5.3.1 (3) 敷地内断層上に分布する海成堆積物の認定 ー 露頭観察結果 ー

6. 有識者会合の評価に対する検討

6.1 S-1の有識者会合の評価と追加検討について

6.1 S-1の有識者会合の評価と追加検討について ー概要ー

6.1.1 検討1: 赤色土壌の再堆積に関する検討(駐車場南側法面)

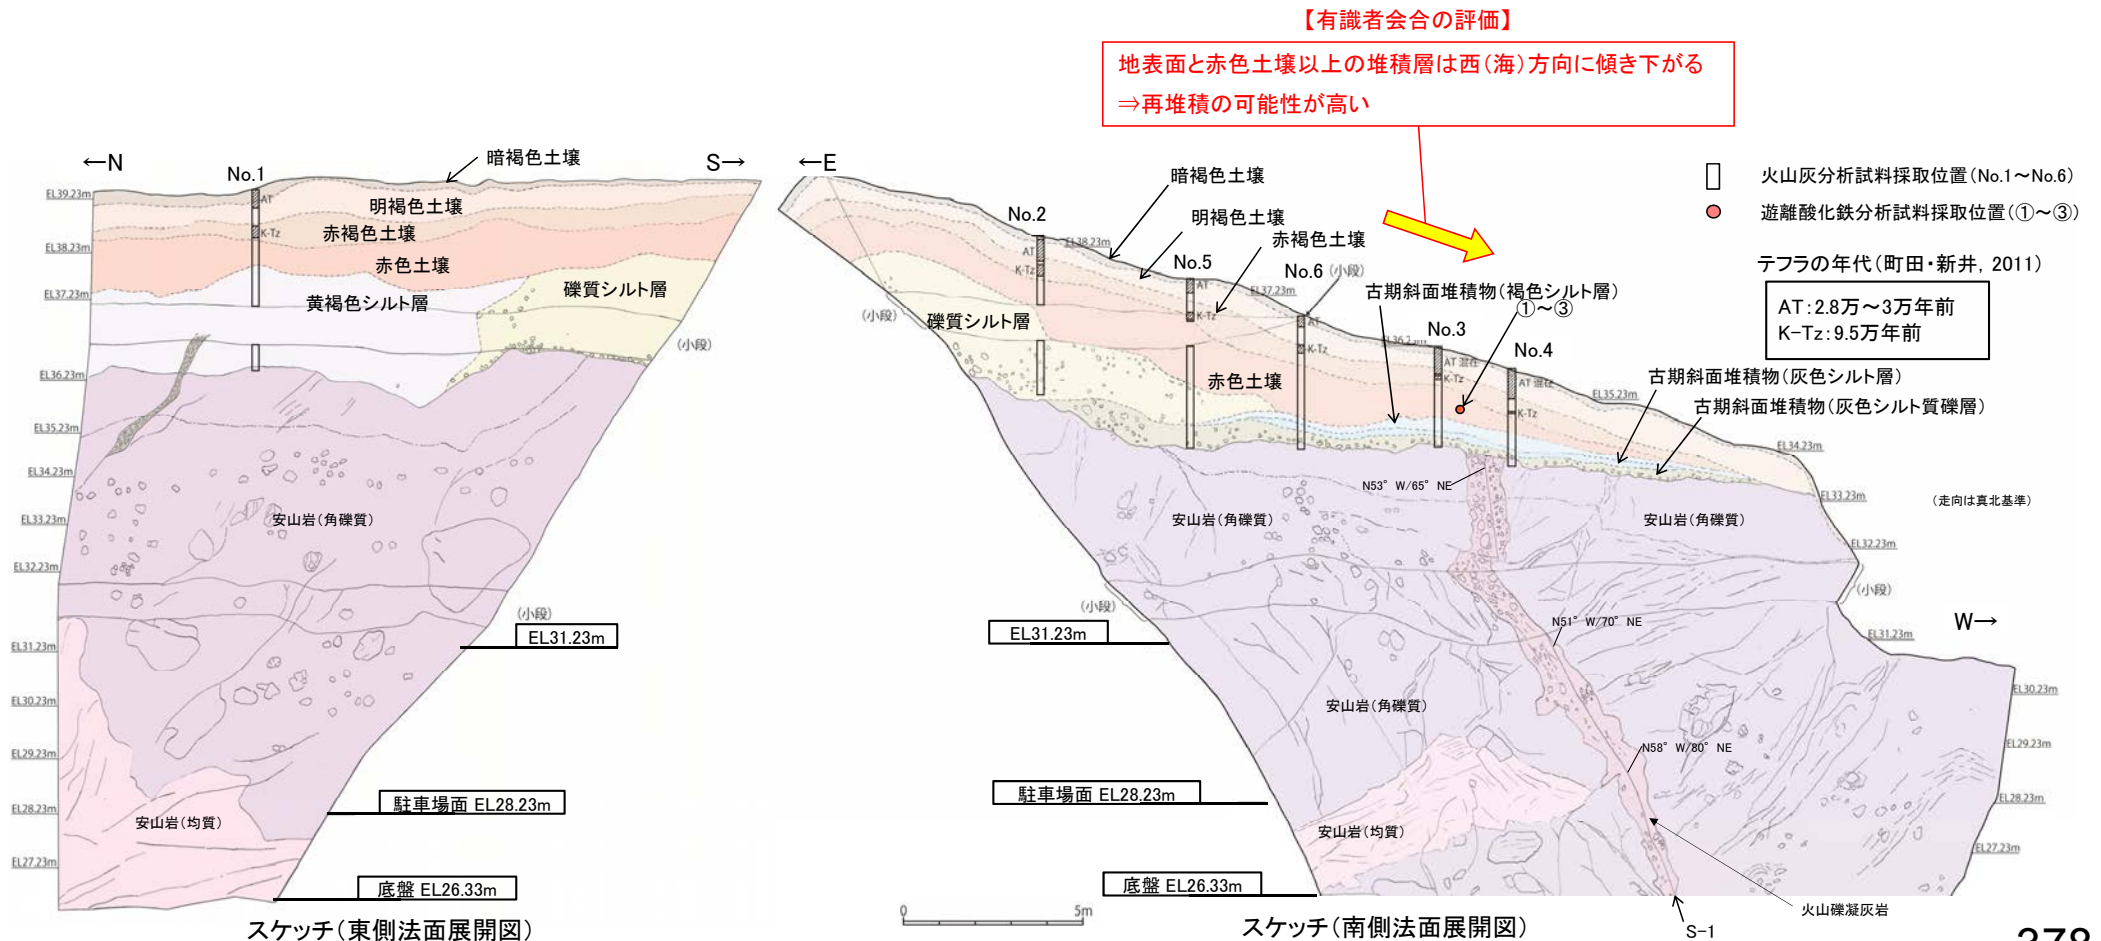
- 有識者会合は、駐車場南側法面は高位段丘I面の端部の斜面であり、地表面、層理面ともに西(海)方向へ傾き下がることから、岩盤直上の堆積物は斜面堆積物であり、テフラやそれを含む赤色土は再堆積である可能性が高いと評価している。
- そこで、赤色土壌及び赤褐色土壌の斑紋構造の有無に着目し、土壌の斑紋構造はその形成後の再堆積が無いことを示している知見(濱田・幡谷, 2015)に基づき、肉眼観察及び内部構造を把握するためのCT画像観察を行い、再堆積の可能性についての検討を行った。
- 検討の結果、S-1付近(斜面下側)において、赤褐色土壌については、全体的に乱れており、斑紋が認められないことから、再堆積物を含む可能性があるものの、赤色土壌については、明瞭な斑紋構造が認められる(次頁)。この斑紋構造は、数万年スケールの時間で生じる(次々頁)とされていることから、赤色土壌は再堆積の可能性はない。

- ・肉眼観察において、赤色部を呈した土壌中に、淡色の明瞭な斑紋(図中黄枠部)が認められる。
- ・CT画像において、密度のコントラストが明瞭。(図中黄枠部が密度が高く、肉眼観察の斑紋に相当)

⇒ 再堆積ではない(=整然相)

有識者会合による旧A・Bトレンチの評価

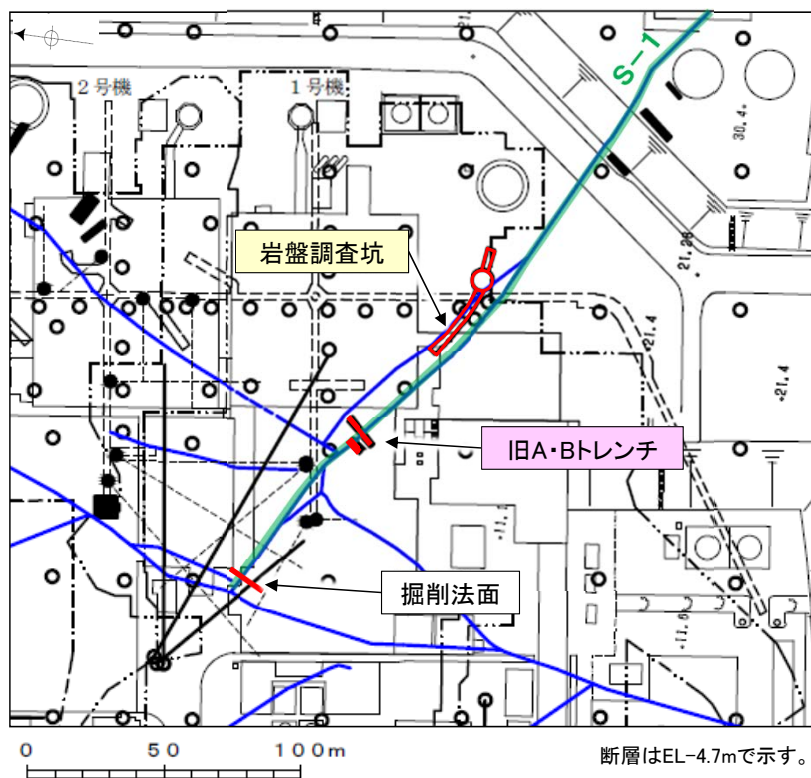
○有識者会合は、旧A・Bトレンチにおいて、S-1に沿ってMIS5eの波食面である岩盤上面にほぼ一様な段差が認められること(下図①)、その段差沿い及び肩部分の岩盤には軟質な細粒部が認められること(下図②)、堆積物の層理面はすべて南西側(段差と調和的な方向)に傾斜しており、段差直上において層理面の系統的な増傾斜も認められること(下図③)から、S-1はMIS5eの海成堆積物堆積後に変位したと解釈するのが合理的であると評価している。

旧A・Bトレンチ全ての壁面において、S-1に沿って北東側が高まる段差があり、高度差がある岩盤上面はMIS5eの波食面であり、凝灰質な細粒部が段差の肩部分に残存し、堆積物も段差と調和的に傾斜する状況がある。これらを総合し、S-1はMIS5eの海成堆積物堆積後に変位したと解釈するのが合理的と判断。

- (1) **岩盤上面の段差の検討**
(建設時のデータによる検討) 今後の課題①に対応
内容: 旧A・Bトレンチ付近に位置する建設時の掘削法面において、岩盤上面の段差の連続性の有無を確認した(P.383~386)。また、発電所建設前の地形との関係から、旧A・Bトレンチの岩盤上面の段差の成因について考察を行った(P.387)。
- (2) **凝灰質な細粒部の硬さに関する検討**
(細粒部の針貫入試験)
内容: 段差の地下延長部にあたる岩盤調査坑において、S-1沿いに分布する凝灰質な細粒部(固結した破砕部)と周辺の母岩(凝灰角礫岩)の硬さを、針貫入試験により比較した(P.388,389)。
- (3) **層理面の傾斜等に関する検討**
(堆積実験, 断層変位実験)
内容: 段差と調和的な方向への地層の傾斜が、堆積構造か、断層運動によるものか判断するための知見を得るため、旧A・Bトレンチを模擬した堆積実験・断層変位実験を行った(P.390~392)。

(1) 旧A・Bトレンチの岩盤上面の段差の検討 ー概要ー

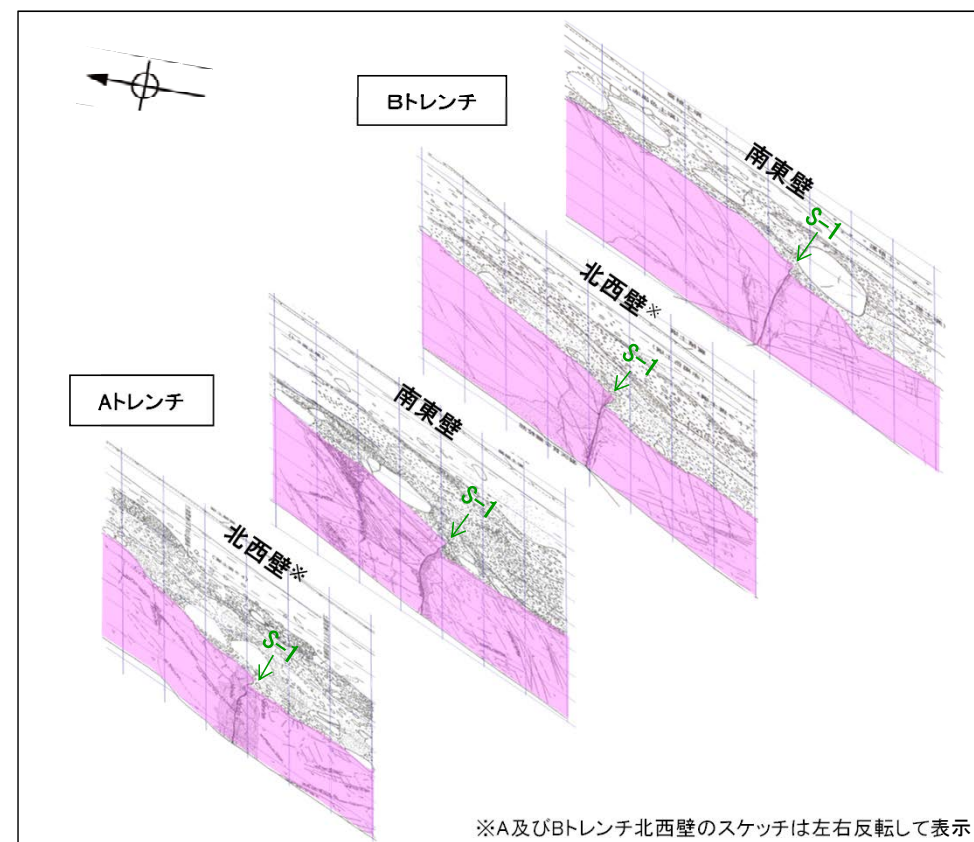
- 有識者会合は、旧A・Bトレンチの4つの全ての壁面において、S-1に沿って岩盤上面にほぼ一様な段差が認められ(右下図)、この岩盤上面はMIS5eの波食面であることから、波食面に系統的な高度差が認められることは、岩盤上面がほぼ平坦に削剥された後に、S-1のずれによって段差が生じたことを示唆すると評価している。
- 有識者会合は、上記評価は限られた資料やデータに基づいて行われていることから、より正確・確実な評価にするために、1号原子炉建屋建設時等におけるS-1とその周囲の形状を示す未提示の写真やスケッチの提示を今後の課題①としている。
- 今後の課題①を踏まえ、仮にS-1のずれにより、MIS5eの波食面に高度差が生じたとした場合、同じ中位段丘I面上に位置する建設時の掘削法面にも同程度の高度差を持つ段差が認められるはずであるが、そのような状況が見られるか否かについて検討を行った(P.384～386)。
- また、旧A・Bトレンチの4つの壁面と人工改変前の地形との関係から、段差の成因について考察を行った(P.387)。
- 以上の検討の結果、旧A・Bトレンチの岩盤上面の段差は、河川の侵食作用によりS-1沿いに形成されたものと考えられる。

(2) 凝灰質な細粒部の硬さに関する検討 ー概要ー

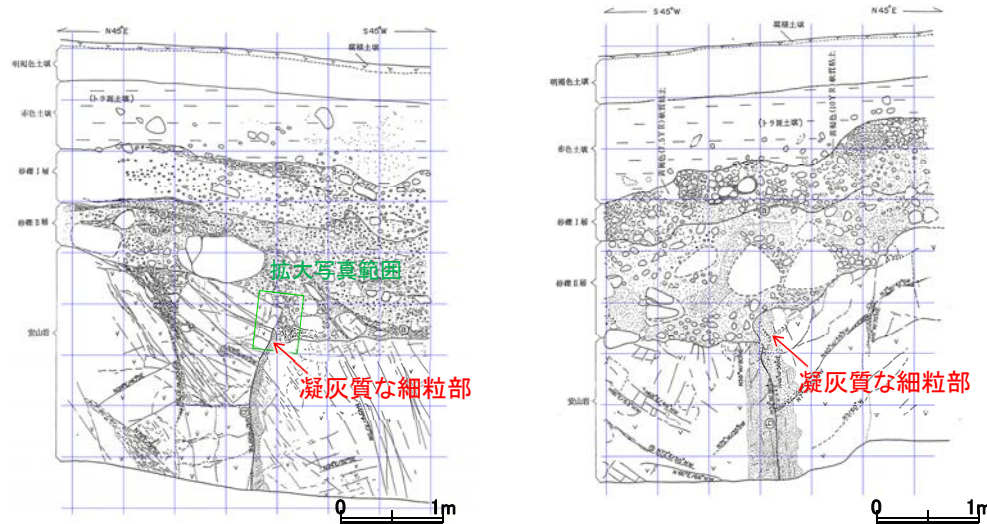
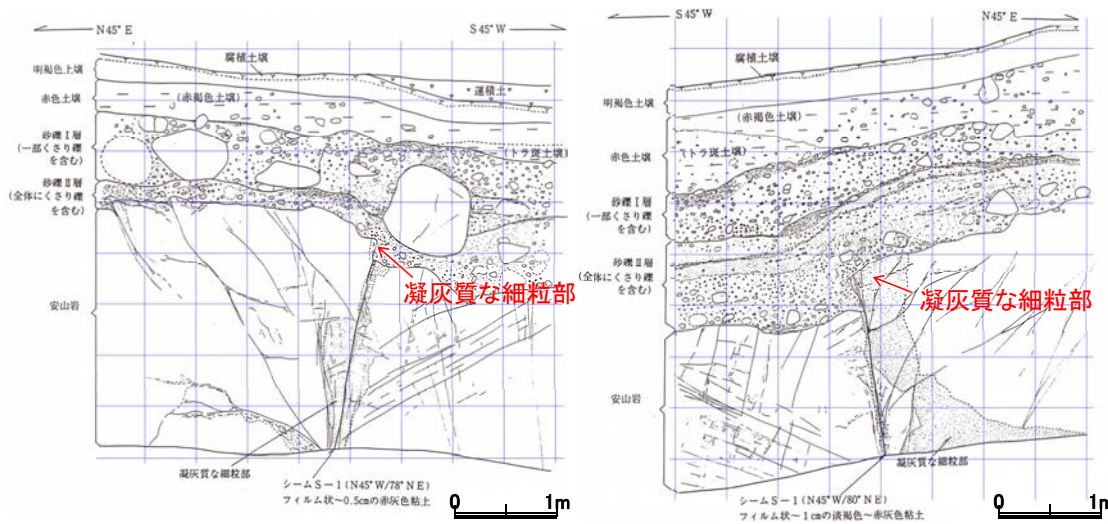
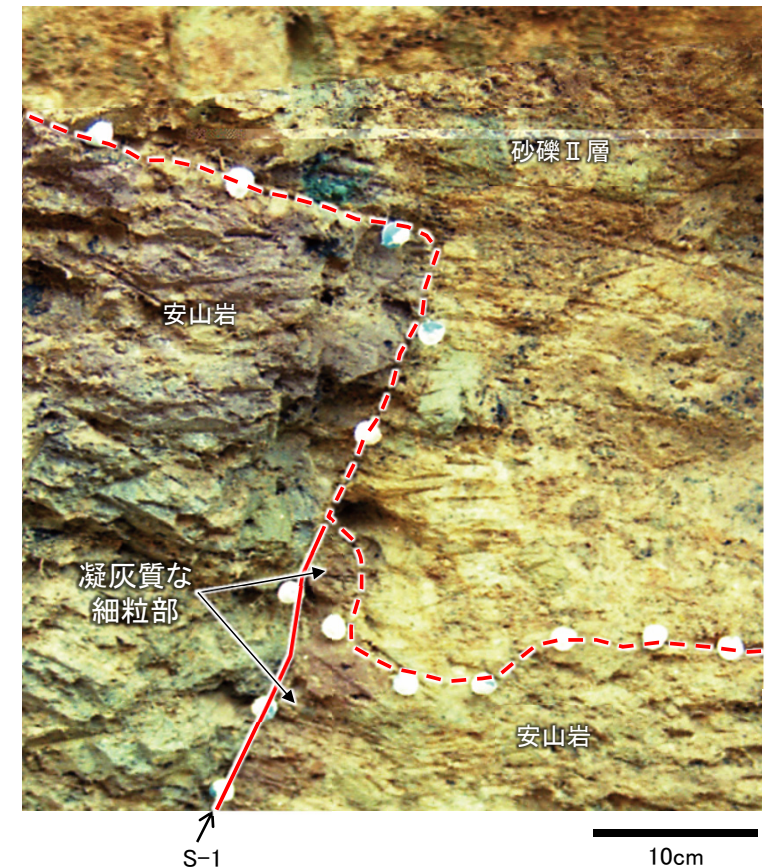
- 有識者会合は、旧A・Bトレンチにおいて、岩盤上面の段差沿い及び肩部分の岩盤には“軟質な”細粒部が存在することから、S-1沿いの差別侵食ではなく、S-1のずれによって段差が生じたことを示唆すると評価している。
- 当社は、当時のスケッチの記載での「凝灰質な細粒部」は固結した破碎部あるいは細粒凝灰岩であり、周辺母岩と同程度の硬さを有していることから、当該細粒部は、差別侵食により段差が形成された際に、侵食されずに残ったものと評価している。
- この評価を検証するために、旧A・Bトレンチに近接した位置にある岩盤調査坑において、針貫入試験により、S-1に沿って分布する凝灰質な細粒部の硬度について定量的に測定を行った結果、凝灰質な細粒部は岩盤と同程度の硬度を有している(次頁)。
- したがって、旧A・Bトレンチの段差の肩部分や壁面に分布する細粒部は、段差部において侵食されずに残ったものと考えられる。

・旧Aトレンチ南東壁において、S-1に沿って分布する凝灰質な細粒部は、段差の下側のみに存在しており、差別侵食により段差が形成された際に残ったものと考えられる。

(3) 旧A・Bトレンチの層理面の傾斜等に関する検討 一概要一

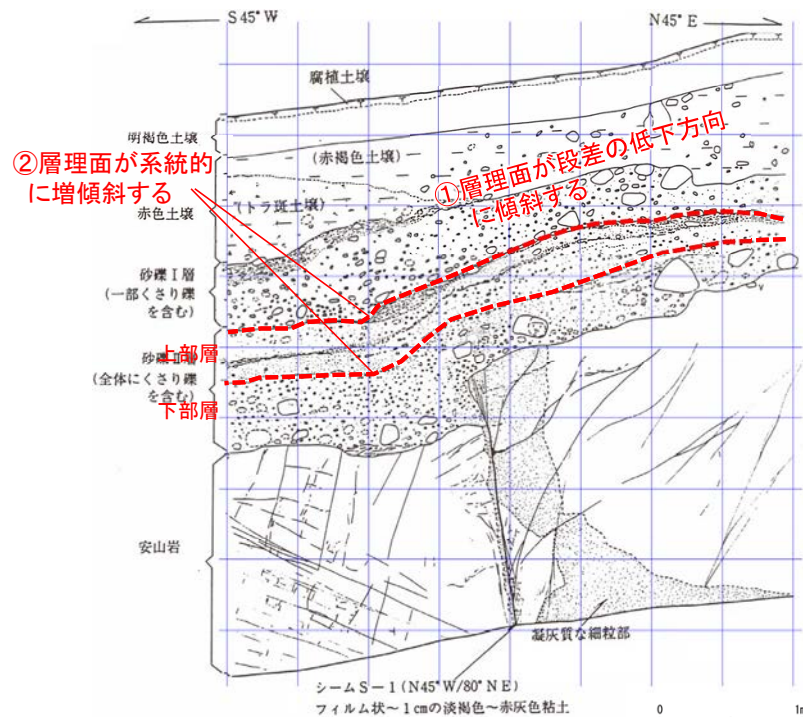
- 有識者会合は、旧A・Bトレンチにおいて、岩盤の上位に分布する堆積物の層理面は、全て南西側(S-1の段差と調和的な方向)に傾斜しており(下図①), 一部の壁面を除けば段差直上において層理面の系統的な増傾斜も認められる(下図②)ことから、この堆積物(砂礫Ⅱ層)の堆積後にS-1が変位したと解釈するのが最も合理的であると評価している。
- 当社は、段差部周辺の砂礫Ⅱ層には断層変位を示唆するようなせん断面や地層の擾乱は認められないことから、上記①②は、既存の段差を砂礫層が埋めるように堆積した堆積構造を示していると評価している。
- この評価を検証するために、既存の段差を陸側(山側)からの堆積物が埋めるケースを模擬した堆積実験(次頁)及び砂礫層が断層変位を受けたケースを模擬した断層変位実験(次々頁)を実施し、旧A・Bトレンチの堆積物でみられる構造との比較検討を行った。
- 検討の結果、層理面の傾斜等は、S-1の変位により形成されたものではなく、段差を埋める堆積構造であると考えられる。

6.1.3 検討3:S-1北西部の鉱物脈法等による評価

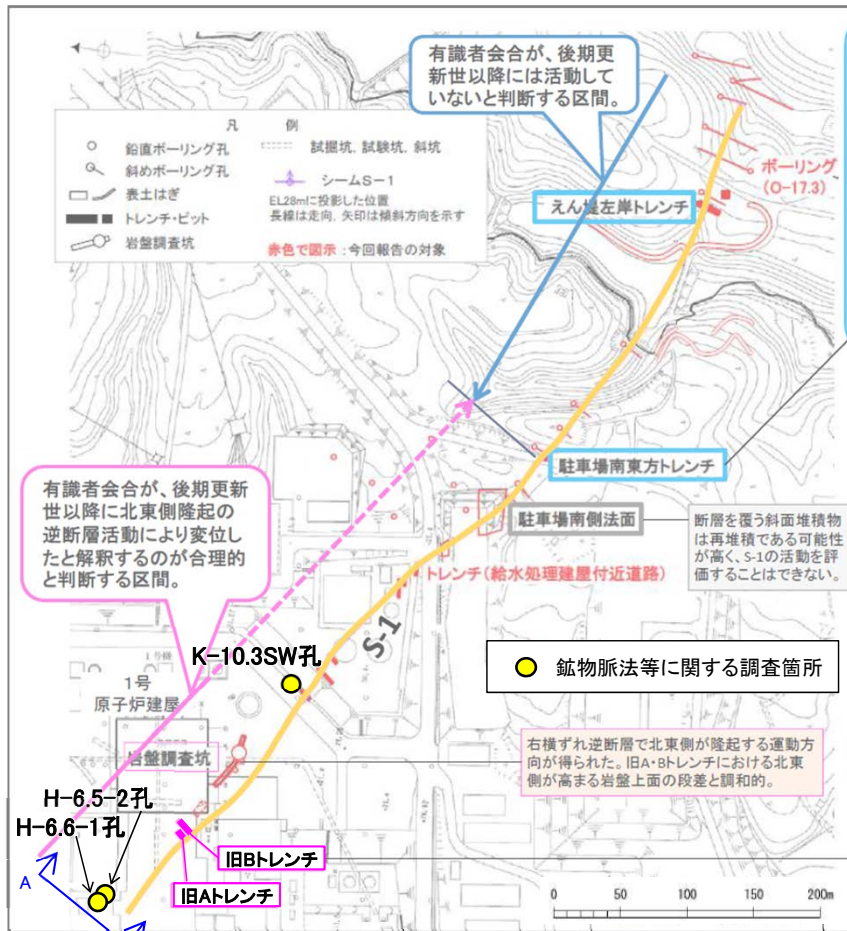
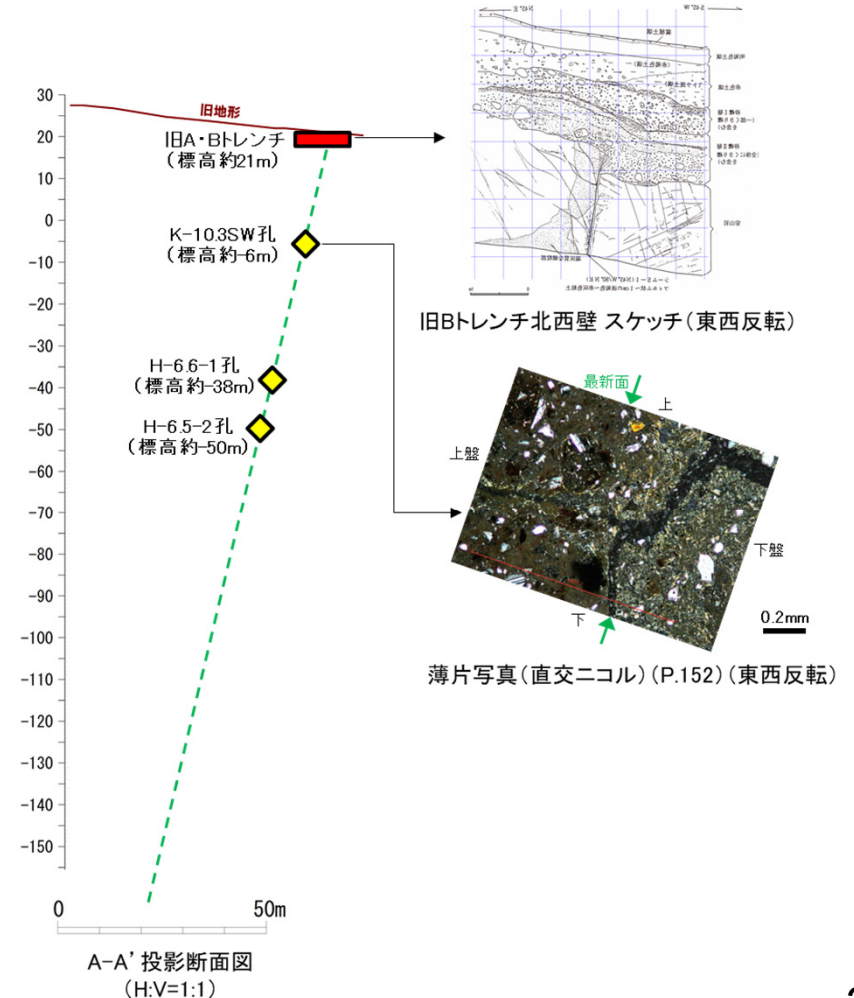
- 有識者会合は、S-1の南東部については後期更新世以降の活動はないと評価しているが、旧A・Bトレンチ既往スケッチ及び写真等の情報から、S-1の北西部については、後期更新世以降に、北東側隆起の逆断層活動により変位したと解釈するのが合理的であると評価している。
- 有識者会合によれば、上記評価は、限られた資料やデータに基づいて行われており、より正確・確実な評価にするためには、「今後の課題」に示すデータ等の拡充が必要としていることから、「今後の課題」を踏まえ、旧A・Bトレンチ地下延長部において、鉱物脈法等による評価を実施した(P.116～156で前述)。
- 仮にS-1北西部が北東側隆起の逆断層活動により変位したとした場合、地下延長部のS-1も同センスの変位が生じているはずであるが、鉱物脈法等による評価の結果、S-1の最新面が不明瞭かつ不連続になっており、不連続箇所の粘土鉱物(I/S混合層、少なくとも後期更新世以降に生成されたものではない)に変位・変形は認められない。

6.2.1 検討1：S-2・S-6付近の地形等に関する検討 ー概要ー

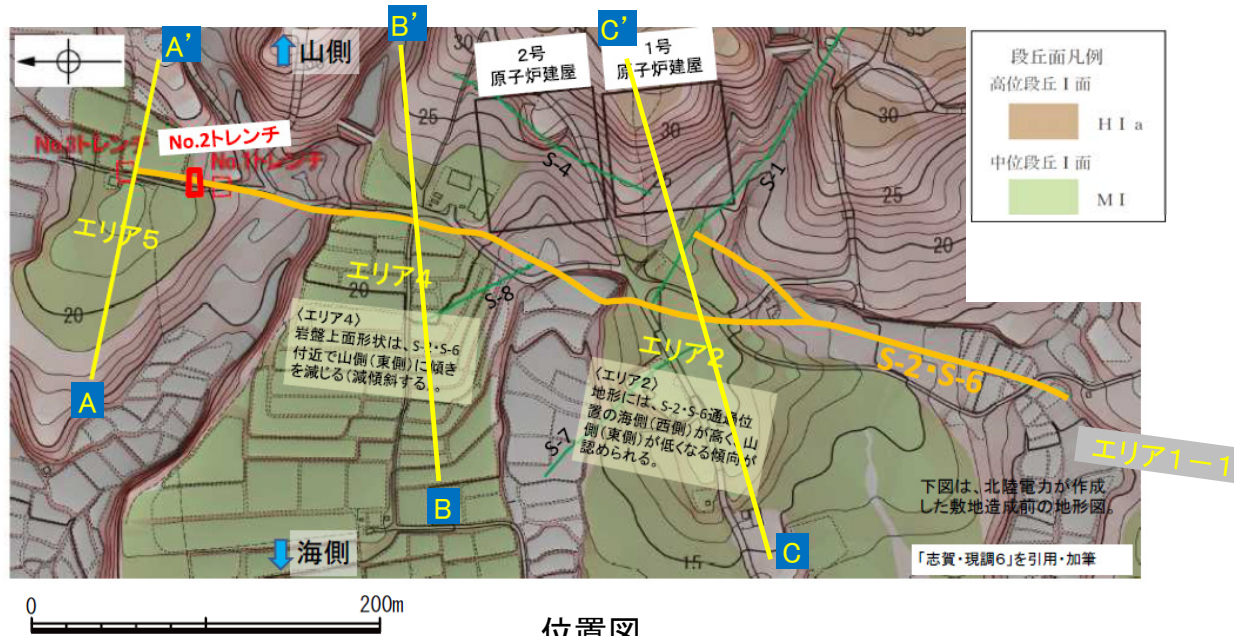
- 有識者会合は、下表左に示す(1)、(2)のことから、S-2・S-6付近の地形、岩盤上面の高まりは、S-2・S-6の後期更新世以降の活動で生じた、海側(西側)隆起の変動地形であることを示唆すると評価している。
- これらの評価に対して、下表右に示すデータ拡充及び検討を行った。
- 検討の結果、地形及び岩盤上面ともにS-2・S-6に沿って一様に海側が高い傾向は認められず、また、有識者会合が指摘した西側の地形の高まり(以下、「凸状地形」)の地下には、同地形を隆起させる断層がないことを確認した。

有識者会合の評価		有識者会合以降のデータ拡充	検討内容
(1)	<ul style="list-style-type: none"> エリア2のC-C'断面において、敷地造成前の地形に、S-2・S-6通過位置の海側(西側)が高く、山側(東側)が低くなる傾向が認められる。 エリア4のB-B'断面において、敷地造成前の地形は単調に海側(西側)に向かい低くなる傾向を示すのに対し、1号機設置時のボーリングコア試料に基づく岩盤上面形状は、S-2・S-6付近で山側(東側)に傾きを減じる。 	<ul style="list-style-type: none"> S-2・S-6付近の地形、岩盤上面分布の作成 	仮に海側(西側)隆起の変動地形であれば、地形、岩盤上面ともにS-2・S-6全線に沿って一様に海側が高まるないしは減傾斜すると考えられるが、エリア2、エリア4を含むS-2・S-6全線に沿ってそのような傾向が認められるか否かについて確認を行う(P.401~403)。
(2)	<ul style="list-style-type: none"> エリア5のA-A'断面において、敷地造成前の地形は、S-2・S-6通過位置の海側(西側)が高く、山側(東側)が低くなる特徴が認められる。また岩盤上面の高度についても、S-2・S-6より海側(西側)は発電所建設のために変更され、岩盤上部が掘削・除去されているにもかかわらず、海側の岩盤上面の方が変更されていないS-2・S-6付近の岩盤上面よりも高い。 	<ul style="list-style-type: none"> 「凸状地形」周辺のボーリング調査 	エリア5でみられる地形、岩盤上面ともに海側(西側)の高まりについては、ボーリング調査により深部の断層の有無の確認を行い、さらに「凸状地形」の成因について考察を行う(P.404~410)。
